Gents Milieu Front

Onderwerp: opmerkingen bij het openbaar onderzoek van het project
Geitstraat-GENT 2024069571

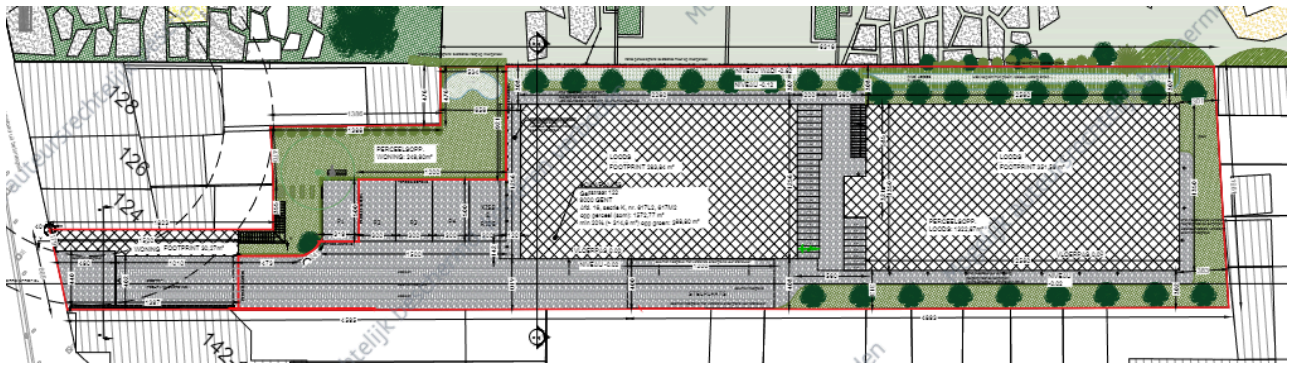
De aanvraag heeft als doelstelling om een nieuwe invulling te geven aan een garageboxcomplex in een binnengebied van een bouwblok in de 19de-eeuwse stadsgordel van Gent. Vanuit GMF juichen we deze doelstelling toe. In een omgeving waar de druk op de ruimte torenhoog is, zijn garageboxen voor privéauto's een verspilling van kostbare ruimte. Garageboxen - in Gent in enorme aantallen aanwezig, [zoals bleek uit onderzoek](#) - faciliteren privaat autogebruik, zorgen voor een hoge verhardingsgraad, en hebben weinig maatschappelijke of economische meerwaarde. Net zoals Stad Gent is GMF van mening dat binnengebieden in de eerste plaats ruimte moeten bieden aan groen en/of publieke of commerciële voorzieningen. De manier waarop groen en voorzieningen op een ruimtelijk kwalitatieve manier geïmplementeerd kunnen worden, staat helder beschreven in de Bouwblokvisie van Stad Gent¹. GMF heeft voorliggende aanvraag dan ook getoetst aan deze visie en komt tot het besluit dat de aanvraag hier niet aan voldoet. We stellen vast dat de plannen in strijd zijn met minstens 5 ontwerpprincipes uit de Bouwblokvisie (8.1.3., 8.2.1., 8.3.1., 8.3.3., 8.3.4).

Ontwerpprincipe *8.2.1. Standstill op extra verharding in projectontwikkeling* bepaalt dat projectgebieden zoals deze van voorliggende aanvraag (dus niet-woonfunctie en kleiner dan 3.000 m²) 20% van het projectgebied als onverharde groenruimte moeten voorzien. Hoewel de aanvraag strikt genomen aan dit principe voldoet, zijn we van mening dat de groenzone over onvoldoende kwaliteit beschikt.

Zoals principe *8.3.1 Groeperen van groenzones* immers bepaalt, dient de groenzone gegroepeerd te worden tot één robuust geheel. Eén aaneengeschakelde groenzone zorgt immers voor meer verluchting, verkoeling, ecologische waarde en beeldwaarde dan verschillende verspreide kleine groenzones. In de voorliggende aanvraag is de onverharde oppervlakte echter zeer verspreid en bestaat ze voornamelijk uit de bouwvrije stroken rondom het gebouw (< 2 m breed). Het groen in deze strook is veel te smal en kan daardoor nooit de functies vervullen waar de Bouwblokvisie naar streeft.
